# URSUS

Informator nr 2 (128)

Sierpień 1980 r.

## Ciągniki Ursus C-385, C-385A, 1201 i 1204

RYS. 1. Układ zasilania paliwem; oznaczenia na rysunku odpowiadają oznaczeniom w tablicy 6/61

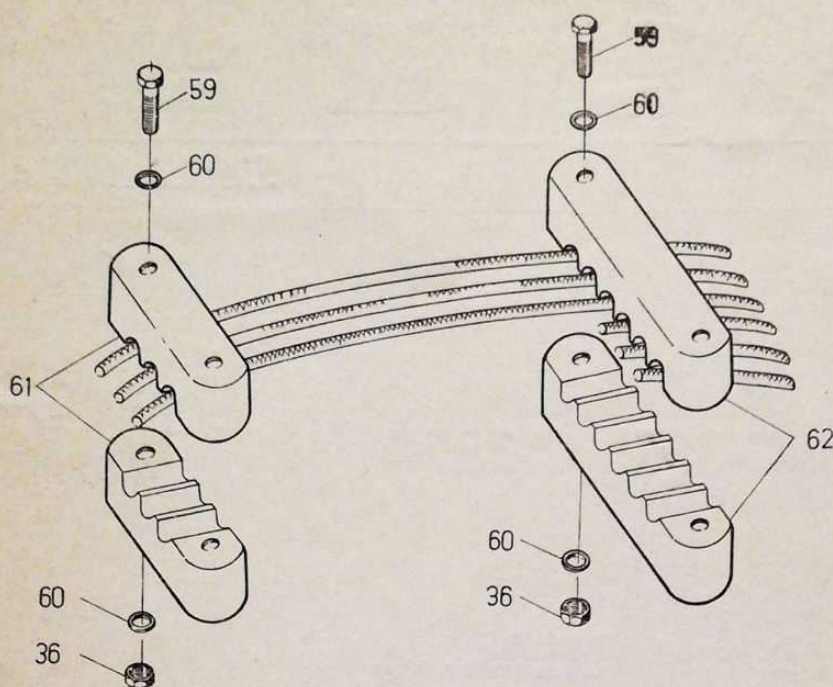
W ciągnikach Ursus 1201 i 1204 zmieniono przewody wysokiego ciśnienia oraz wprowadzo-

no płytki mocujące przewody wysokiego ciśnienia. Spowodowało to zmiany w tablicy 6/1

A — w ciągnikach Ursus 1201 i 1204 do nr silnika 7349.  
B — w ciągnikach Ursus 1201 i 1204 od nr silnika 7350.  
C — szt. 3 w ciągnikach Ursus 1201 i 1204 od nr silnika 7350.

RYS. 1. Wzmacniacz momentu, oznaczenia na rysunku odpowiadają oznaczeniom w tablicy 25 i 25/1

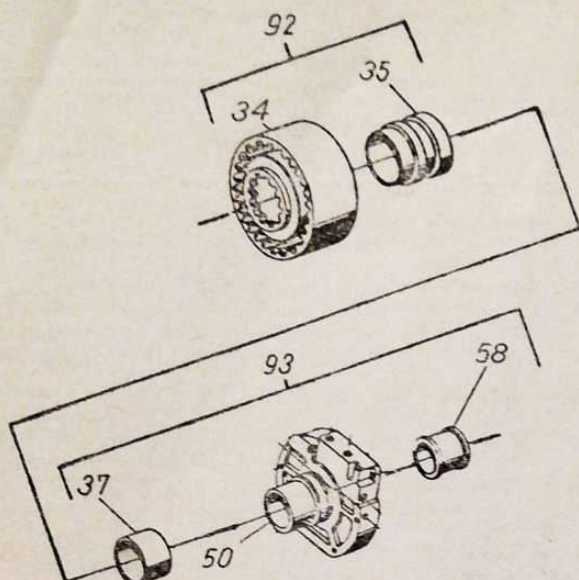
W zespole 0080.126.000 — wzmocniacz momentu — wprowadzono następujące komplety

na części zamienne: bęben kompletny, pokrywę wzmocniacza kompletną i cylinder ha-

mulca. Części, wchodzące w skład bębna kompletnego i kompletnej pokrywy wzmacniacza, nie będą dostarczane na części zamienne. Na części zamienne nie będą dostarczane również części zaworu synchronizacyjnego.

Podajemy zmiany w tablicy 25 i 25/1 katalogu części kołowego ciągnika rolniczego Ursus C-385, wydanie 1976 r. oraz w aneksie do tego katalogu, dotyczącego ciągników Ursus C-385A, 1201 i 1204, wydanie 1977 r.

RYS. 1. Filtry i przewody obwodu I; oznaczenia na rysunku odpowiadają oznaczeniom w tablicy 78/1

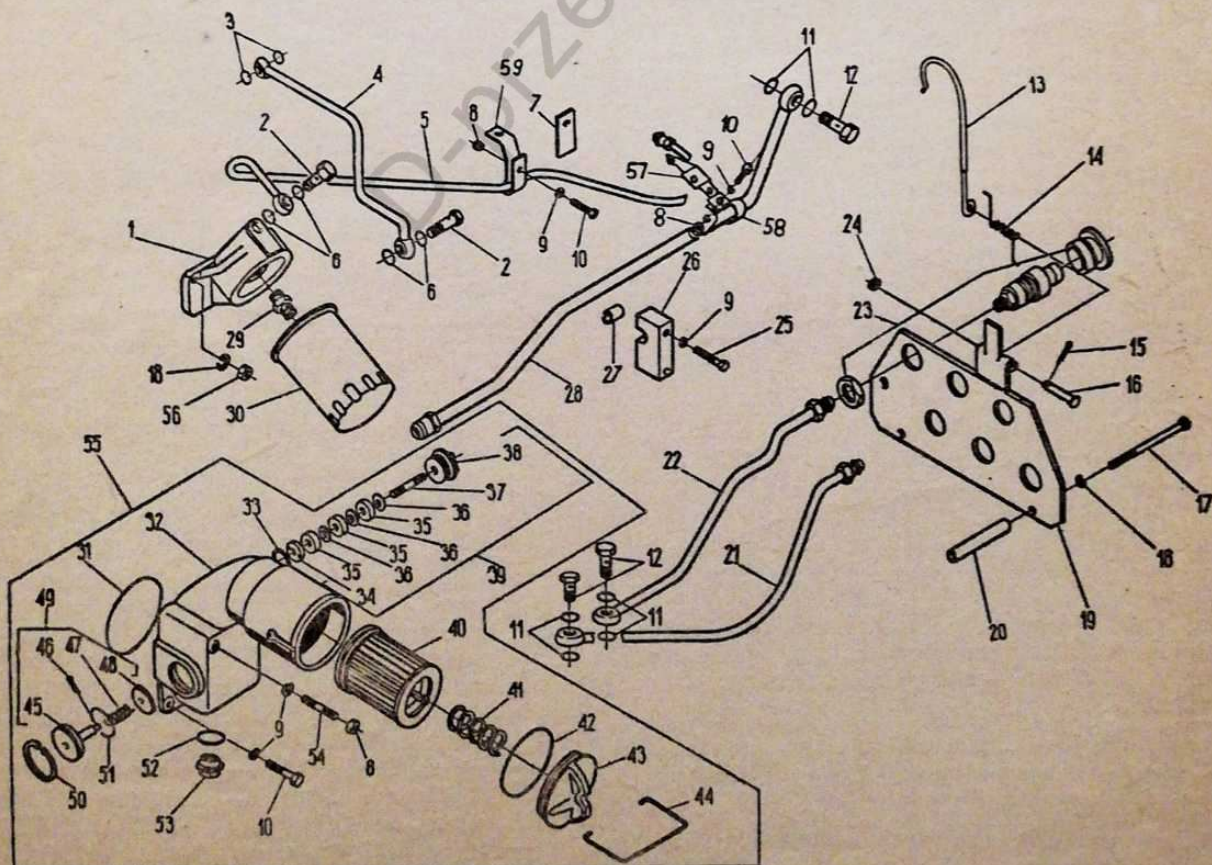
W zespole 407 — filtry i przewody obwodu I — zmieniono ukształtowanie przewodów olejowych i ich położenie na ciągniku oraz zastosowano, w miejsce wspornika z trzema otworami, wspornik z sześcioma otworami dla za-

mocowania szybkozłączy. Nowy wspornik ma przyspawany uchwyt, służący do zaczepiania centralnego łącznika trzypunktowego układu zawieszania.

Zmiany wspornika i przewodów są związa-

ne z planowanym wprowadzeniem dodatkowego obwodu hydraulicznego ze sterowaniem do zasilania dodatkowego cylindra dwustronnego działania.

Wprowadzenie tych zmian spowodowało potrzebę opracowania nowej tablicy katalogowej dla tego zespołu.

aneksie do tego katalogu, wydanie 1977 r., oraz zmiany, opublikowane w informatorze nr 5(106) z października 1977 r., obowiązują przy zamawianiu części zamiennych do ciągników Ursus C-385 — do nr 29500, C-385A — do nr 4180, 1201 — do nr 2960, 1204 — do nr 2160. Do ciągników Ursus C-385 — od nr 29501, C-385A — od nr 4181, 1201 — od nr 2961, 1204 — od nr 2161 części zamienne trzeba zamawiać według zamieszczonej tablicy 78/1.
